Sagsnr. 01.09.00-K08-3-21
Dato: 20.5.2021

Samlet høringssvar fra Horsens Kommune vedr. indvinding af råstoffer på matr. nr. 6i, Molger By, Tamdrup

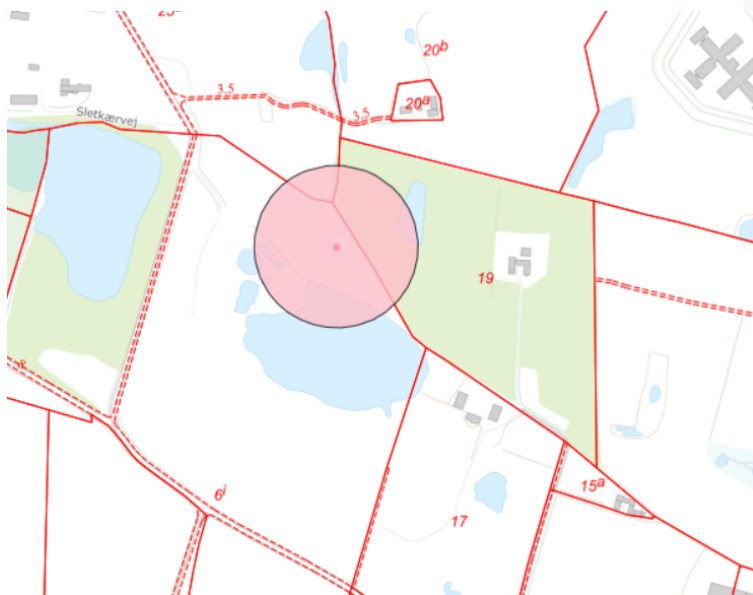
Ang. punkt 25:

Plan & By gør for en god ordens skyld opmærksom på, at der er et fredet fortidsminde med en 100 m beskyttelseslinje nord for graveområdet:

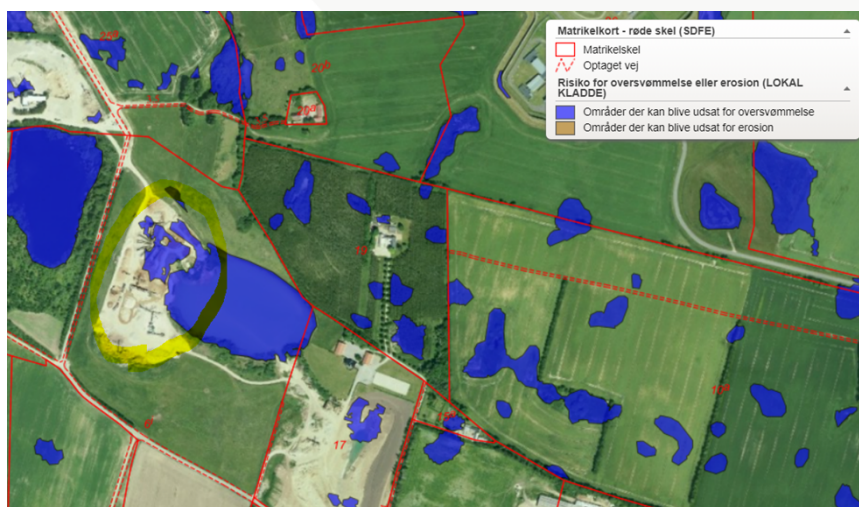
Plan & By gør opmærksom på, at der i forbindelse med forslag til Kommuneplan 2021-2033, der offentliggøres den 4. maj 2021, er foretaget en ny kortlægning af risikoområder for oversvømmelse og erosion ift. retningslinjer for klimatilpasning.

En del af det ansøgte areal er udpeget med risiko for oversvømmelse, jf. kort herunder:

Figur 1 Kortet viser det ansøgte graveområde (blå streg), en 75 meter bufferzone (rød streg) og en 150 meter bufferzone (grøn streg).

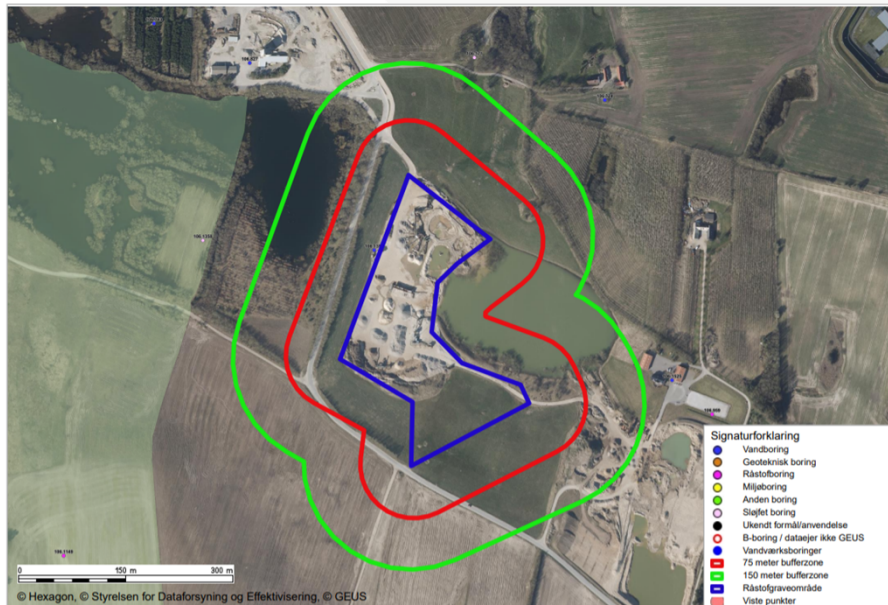
Af nedenstående kort ses henholdsvis en 75 meter (rød streg) og 150 meter (grøn streg) bufferzone omkring det ansøgte råstofgraveområde (blå streg).

Inden for henholdsvis 75 og 150 meter har kommunen kun kendskab til en indvindingsboring DGU nr. 106.1354, som er råstofgravens egen indvindingsboring.

Afstandskravet til en boring til et alment vandværk er overholdt, idet afstanden til Molger Vandværks boring er 320 meter.

Det er Horsens Kommunes vurdering, at idet Miljøstyrelsens vejledende afstandskrav i forhold til såvel enkeltindvindere som almene vandværksboringer er overholdt, forventes vandindvindingsforholdene og drikkevandskvaliteten ikke at blive påvirket af graveaktiviteterne inden for det ansøgte graveområde, herunder gravning under det terrænnære grundvandsspejl.

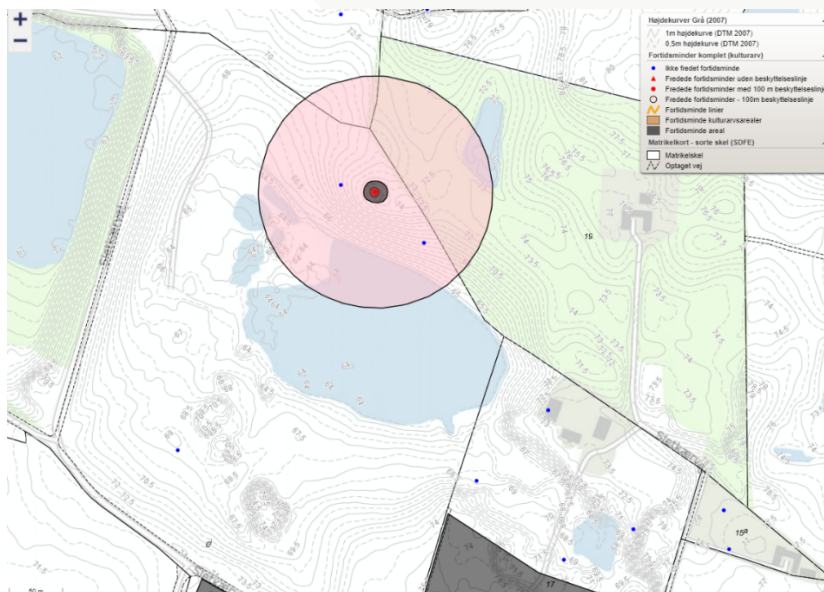
Den nordøstligste del af indvindingsområdet ligger inden for 100 meter fortidsmindebeskyttelseslinjen om fortidsmindet med frednings-nr. 281152, der er en rundhøj, jævnfør naturbeskyttelsesloven § 18, stk. 1. Se kort nedenfor.

I det omfang der kun sker tilstandsændringer inden for det område, hvor der tidligere er givet dispensation fra fortidsmindebeskyttelseslinjen og dispensationen på den pågældende lokalitet er udnyttet inden for de sidste 3 år, kræves der ikke nogen ny dispensation. Ellers er det en forudsætning for det ansøgte, at der kan fås en dispensation fra fortidsmindebeskyttelseslinjen.
